ODPOWIEDZI NA ZAPYTANIA NR 7

Dotyczy postępowania: „Budowa pawilonu zakwaterowania osadzonych wraz z infrastrukturą towarzyszącą na terenie Aresztu Śledczego w Suwałkach”

DKW.2232.1.2023

D2	
	blacha trapezowa T50/05
5cm	łaty 5x5cm
2,5cm	kontrłaty 5x2,5cm
	folia wiatroizolacyjna
18cm	krokwie 8x18cm
2cm	szczelina wentylacyjna
15+10cm	wełna mineralna 0,038
	folia paroszczelna
1,25cm	płyty gk na ruszcie stalowym

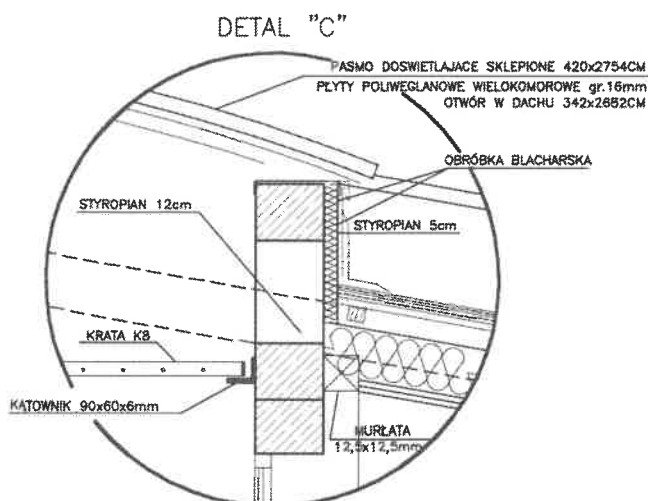
Czy w zakresie oferty są: folia wiatroizolacyjna, wełna mineralna 0,038 gr.15-10cm, folia paroszczelna jak na rysunku „PT_A6_PZO_PRZEKRÓJ A-A” warstwa D-2 PAWILON ZAKWATEROWANIA OSADZONYCH? Brak pozycji w przedmiarze.

Tak powyższe warstwy należy ująć w wycenie
